Rapport de l'Inspection des installations classées

Visite d'inspection du 25/06/2024

SCIERIE DU LARIVOT SA

Références : DGTM/DATTE/PRIE/UPRC/YP/2024/ *292*
Code AIOT : 0006900053

Photo N°4 : Produits sur rétention

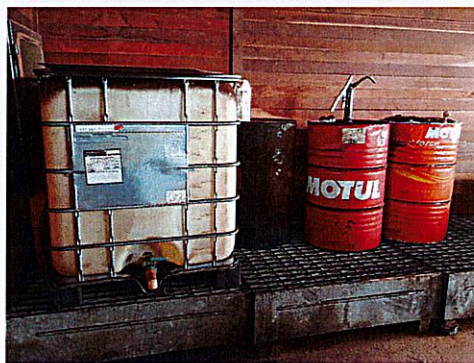
Constats : Lors de la visite, l'inspection des installations classées constate que les bidons contenant des produits dangereux sont sur rétentions (Photo N°4). Aussi, la cuve d'hydrocarbures est installée sur une rétention adaptée. (Photo N°3)
Type de suites proposées : Sans suite

Photo N°9 : Bâtiment à sciures ouvert

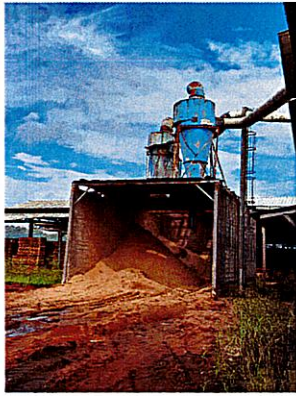
Lors de la visite, il a été constaté que le bâtiment situé en dessous des silos de sciures n'est pas fermé (Photo N°9).

Il est impératif que l'exploitant prenne les mesures nécessaires pour réaliser la fermeture du bâtiment sous le silo de sciures et procède à un nettoyage de l'établissement.

Photo N°12 : Sciures dans l'atelier

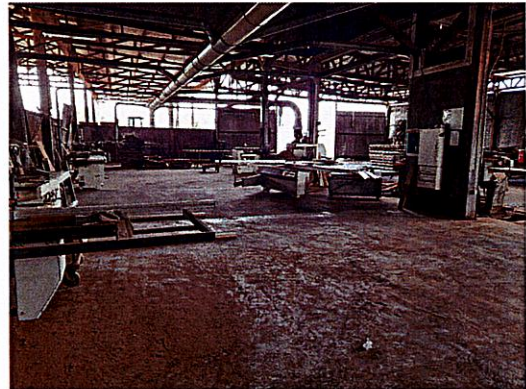
En conséquence, la sciure se propage dans la zone de travail du bois (Photo N°12 & N°13), créant une forte concentration de poussière.

Photo N°14 : Sciures dans installation électrique

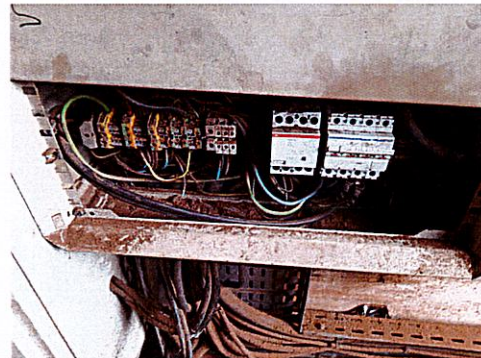
Lors de la visite, aucun rapport de vérification des installations électriques n'a été présenté. L'exploitant nous informe l'inspection que le bureau d'étude APAVE a réalisé une visite mais ne lui a pas fourni le rapport associé. Il précise que ce rapport ne lui a pas été remis en raison de difficultés financières l'empêchant de payer le bureau d'étude. De plus, il signale qu'aucun travail de mise en conformité n'a été entrepris depuis la précédente vérification des installations électriques pour les mêmes raisons mentionnées ci-dessus. Pour rappel, le précédent rapport de vérification des installations électrique daté du 4 septembre 2020 indiquait 76 non-conformités électriques, dont 69 récurrentes. L'inspection constate également de la poussière de bois dans certaines installations électriques (Photo N°11 & N°14) .

Photo N°15 : ESP Réservoir

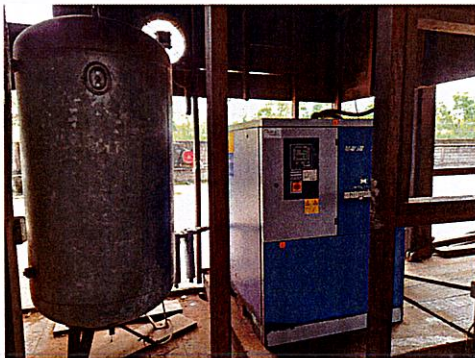
Pour le second appareil dit "Réservoir" (Photo N°15), l'exploitant a transmis, en amont de l'inspection, un rapport de requalification périodique conforme datant de 2017.

Cependant, il a été observé que l'exploitant ne tient pas à jour une liste ou un registre de suivi des équipements sous pressions.

Il est demandé à l'exploitant de mettre en place cette liste ou registre pour assurer une surveillance et ainsi limiter le risque d'accident. A noter que la requalification périodique sera à prévoir en 2027.
